PROPONENTE: FRANCAVILLA SOLAR PARK SRL

PROGETTO PER LA REALIZZAZIONE DI UN IMPIANTO AGRI VOLTAICO DELLA POTENZA DI PICCO IN DC PARI A 48,48 MW_p E MASSIMA IN IMMISSIONE IN AC PARI A 40 MW NEL COMUNE DI BENEVENTO (BN) E RELATIVE OPERE DI CONNESSIONE

CONTRODEDUZIONI ALLE OSSERVAZIONI DELLA PROVINCIA DI BENEVENTO PRESENTATE AL MASE (prot. MASE 0173665.27-10-2023)

Figura 1: Estratto di Tav. P1.1 del PUC di Benevento con identificati gli interventi in progetto

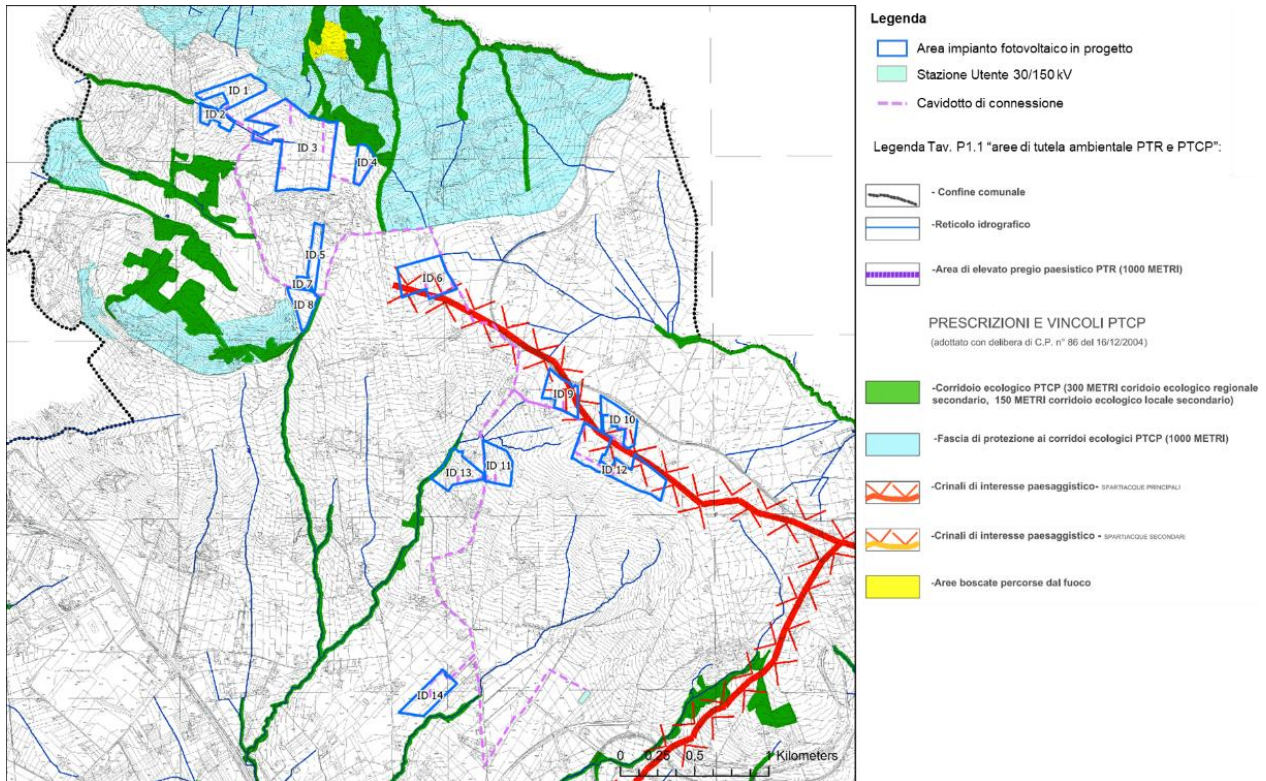
- b) *"Nel PTCP la tutela del **sistema dei crinali e dei bacini visivi** rappresenta un aspetto fondamentale per assicurare la salvaguardia degli scenari di insieme [omissis]. Nella tavola A 2.2e "Bacini visivi" del piano, sono rappresentati tutti gli elementi censiti come facenti parte dei "crinali" [omissis]. L'intervento interessa sia un crinale spartiacque principale sia un crinale secondario. L'art. 32 del NTA detta le prescrizioni per le aree di crinale, individuate considerando una fascia di 300 m ai lati della linea del crinale, ed in particolare prevede che siano «...evitati sbancamenti del terreno che alterino la percezione visiva delle linee di crinale; in tale ambito va inoltre evitata l'edificazione di nuove infrastrutture stradali o reti tecnologiche in superficie».*

Tuttavia, in fase di redazione progettuale (cfr. Relazione Paesaggistica, elaborato FSPSIA012), è stato possibile analizzare la mappatura delle aree di crinale, così come cartografata a cura del Comune di Benevento, tramite la consultazione della Tavola P1.1 "Aree di tutela ambientale PTR e PTCP" pubblicata in allegato al PUC: si conferma che tale cartografia indica la presenza di un crinale di interesse paesaggistico ("spartiacque principale") in prossimità o corrispondenza delle aree progettuali, così come rappresentato all'interno di Figura 1 (corrispondente a Figura 44 di cui a suddetta Relazione Paesaggistica).

In merito a ciò, si segnala una discordanza tra la rappresentazione dei crinali riportata in ambito PTCP (A 2.2e “Bacini Visivi”) e PUC (P1.1 “Aree di tutela ambientale PTR e PTCP”). In particolare, si segnala un’incongruenza cartografica nella delineazione dei crinali all’interno dell’elaborato A 2.2e del PTCP, ove gli spartiacque stessi risultano essere intersecanti, in modo apparentemente poco realistico, con il locale reticolo idrografico, come evidenziato graficamente nella seguente Figura 2.

Figura 5: Estratto di Tav. B.2.3.2. del PTCP di Benevento.

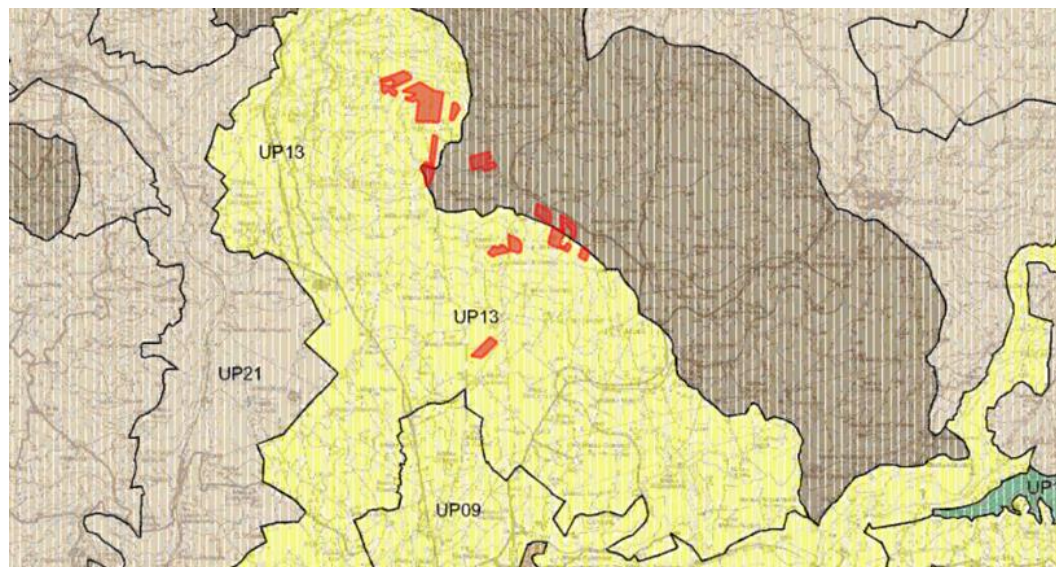
c) "Nella Tavola B.2.3.2 "Elementi costitutivi del sistema paesaggistico - Classificazione delle unità di paesaggio", il PTCP individua sei "categorie di paesaggio" prevalenti, per le quali definisce indirizzi di qualità [omissis]. L'impianto proposto interessa due categorie di paesaggio:

Paesaggio (C) "Modificazioni dell'assetto percettivo, scenico o panoramico; modificazioni dell'assetto fondiario, agricolo e colturale; suddivisione e frammentazione; intrusione di elementi estranei o incongrui con i caratteri peculiari compositivi, percettivi e simbolici quali discariche e depositi, capannoni industriali, torri e tralicci; modificazioni dei caratteri strutturanti il territorio agricolo; modificazioni della funzionalità ecologica, idraulica e dell'equilibrio idrogeologico.

Paesaggio (E) "Modificazioni dell'assetto fondiario, agricolo e colturale; suddivisione e frammentazione; modificazioni dei caratteri strutturanti il territorio agricolo; consumo di suolo agricolo dovuto ad espansioni urbane o progressivo abbandono dell'uso agricolo; intensità di sfruttamento agricolo; modificazioni della funzionalità ecologica, idraulica e dell'equilibrio idrogeologico, inquinamento del suolo; intrusione di elementi estranei o incongrui con i caratteri peculiari compositivi, percettivi e simbolici quali discariche e depositi, capannoni industriali, torri e tralicci.

In coerenza con quanto riportato dalla Provincia di Benevento e come rappresentato cartograficamente in Figura 5, le aree di Progetto risultano collocate all'interno delle seguenti due categorie di paesaggio individuate nel PTCP alla tavola B.2.3.2.:

In merito ai fattori di rischio ed agli elementi di vulnerabilità del paesaggio evidenziati all'interno dell'art 106 delle NTA del PTCP e richiamati dalla Provincia di Benevento, si osserva che lo stesso art. 106 delle NTA prevede che siano i Comuni, in sede di adeguamento dei Piani Urbanistici Comunali al PTCP, a recepire e valutare gli stessi in fase di pianificazione territoriale: in merito a ciò, come già richiamato e come già descritto all'interno della documentazione progettuale, si sottolinea che il Progetto risulta essere coerente con le norme e le prescrizioni urbanistiche/ambientali/paesaggistiche previste all'interno del PUC vigente.

Tav A3 Crinali-stralcio tratto dal vigente PTCP della Provincia di Benevento.

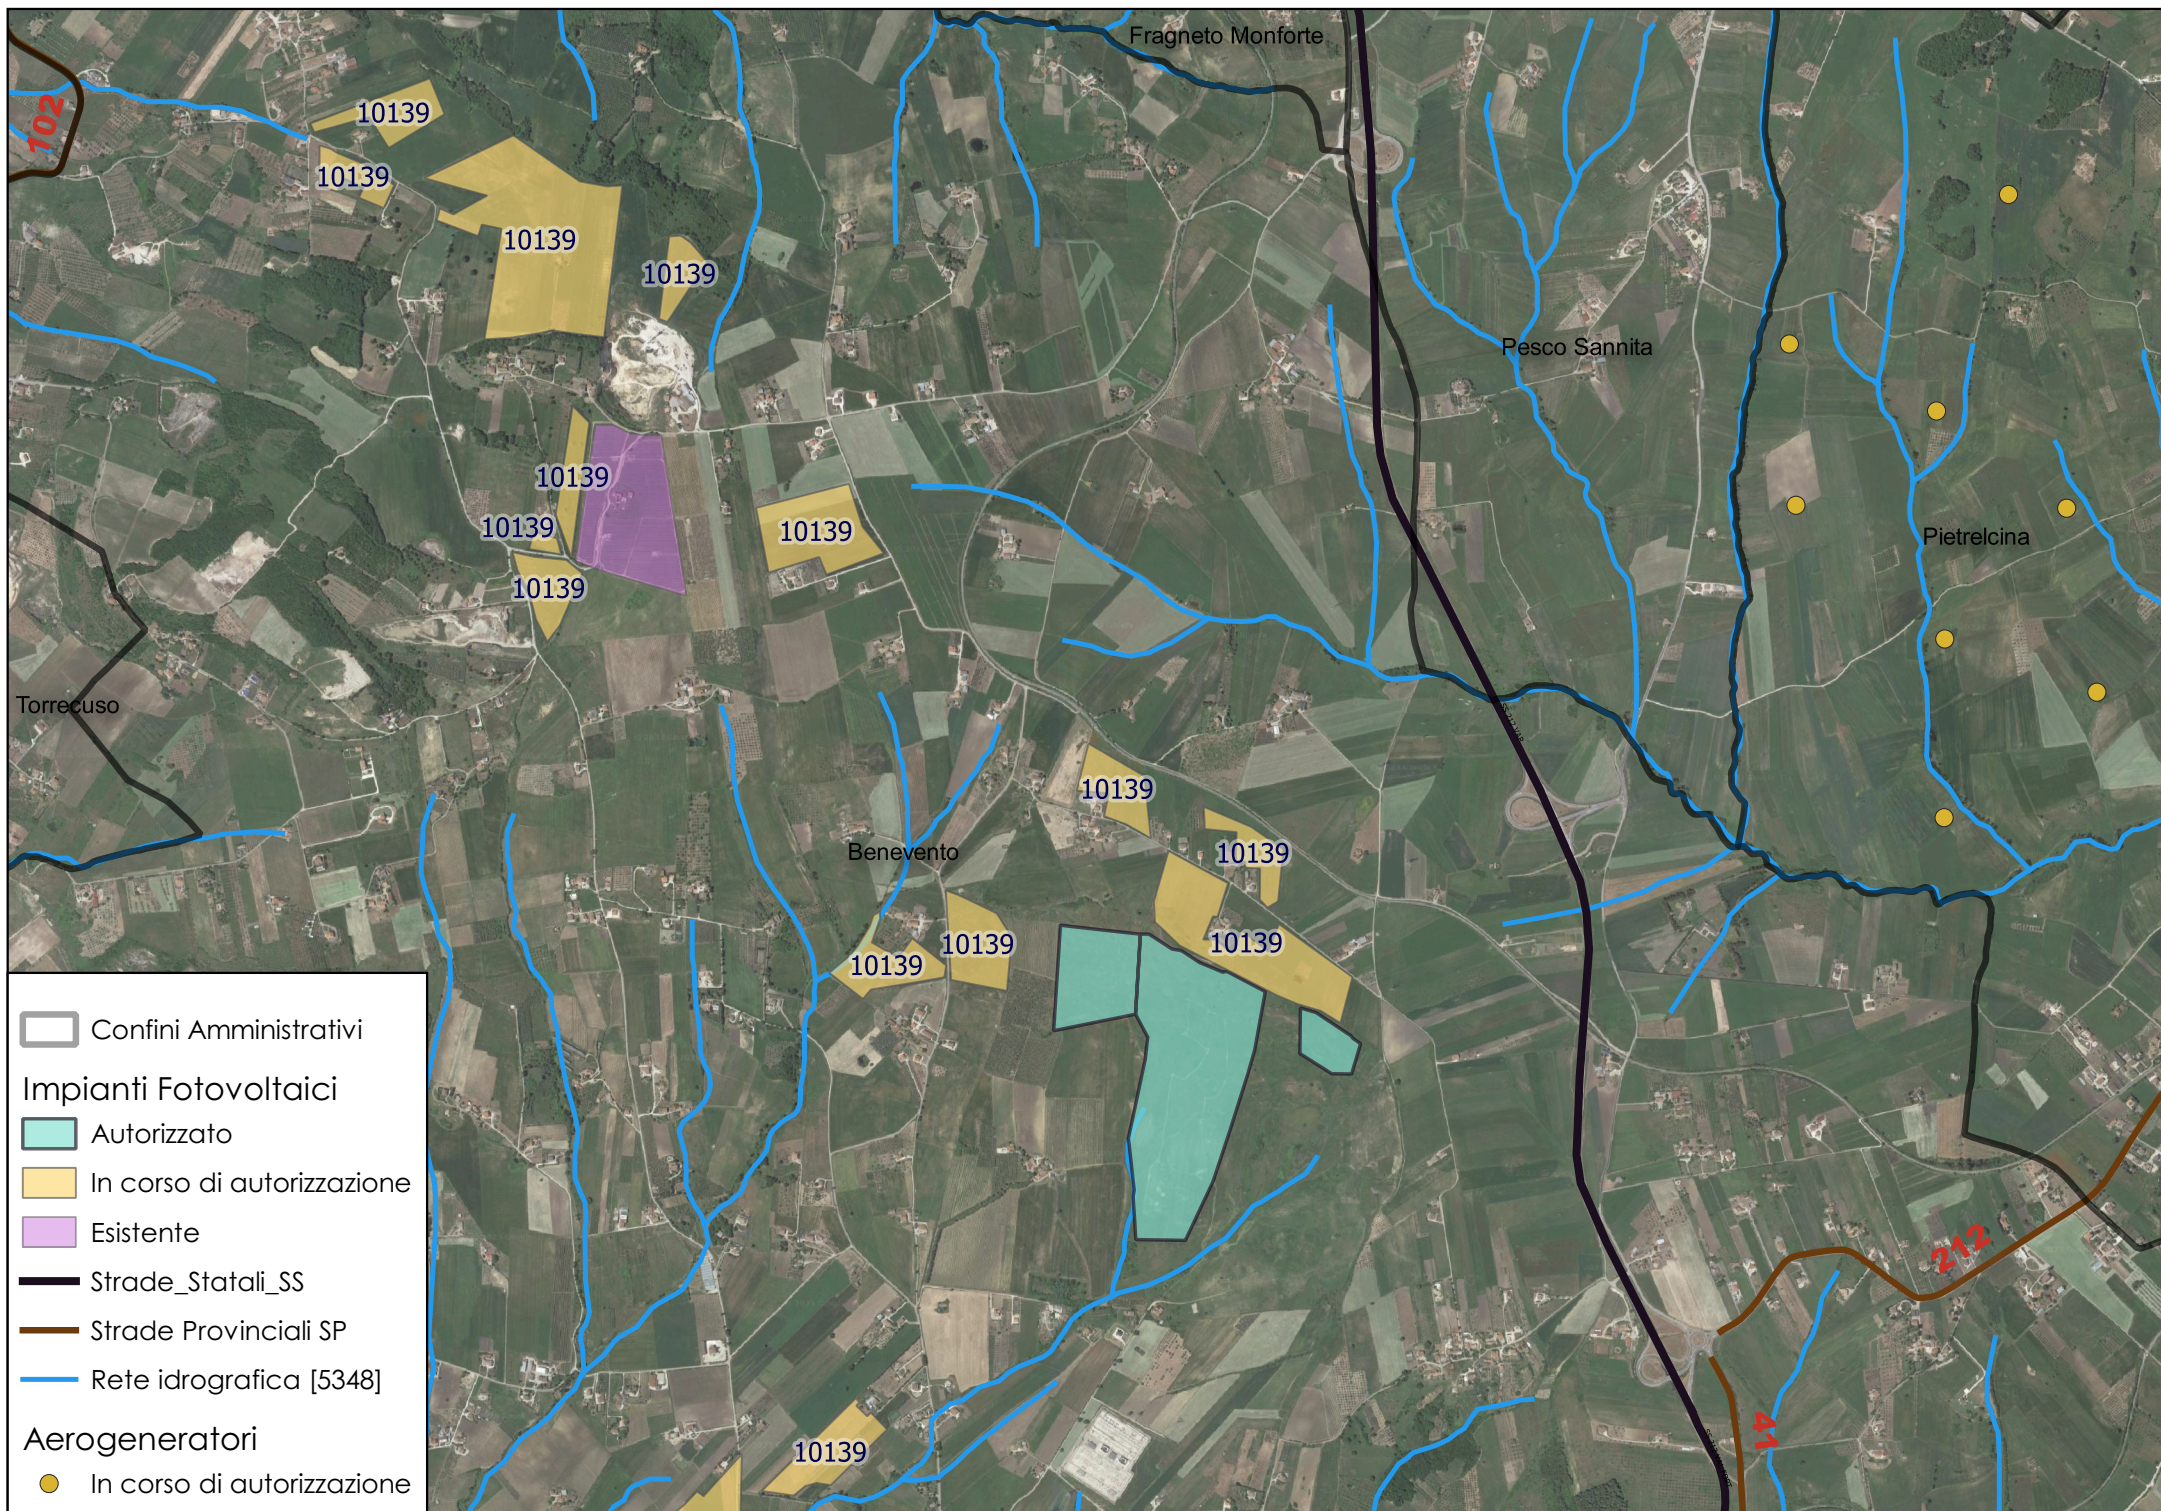
b) Nel Ptcp la tutela del sistema dei **crinali e dei bacini visivi** rappresenta un aspetto fondamentale per assicurare la salvaguardia degli scenari d'insieme. I crinali, infatti, costituiscono elementi di connotazione del paesaggio collinare e montano e rappresentano morfostrutture di significativo interesse paesistico per rilevanza morfologica e suggestione scenica, oltre a rappresentare talora la matrice storica dell'insediamento e della infrastrutturazione antropica. Nella tavola A 2.2e "Bacini visivi" del piano, sono rappresentati tutti gli elementi censiti come facenti parte dei "crinali" distinti in:

L'intervento interessa sia un crinale spartiacque principale sia un crinale secondario. L'art. 32 del Nta, detta le prescrizioni per le aree di crinale, individuate considerando una fascia di 300 m ai lati della linea di crinale, ed in particolare prevede che siano *"...evitati sbancamenti del terreno che alterino la percezione visiva delle linee di crinale; in tale ambito va inoltre evitata l'edificazione di nuove infrastrutture stradali o reti tecnologiche in superficie"*.

Pertanto l'intervento proposto non risulta coerente con le suddette prescrizioni.
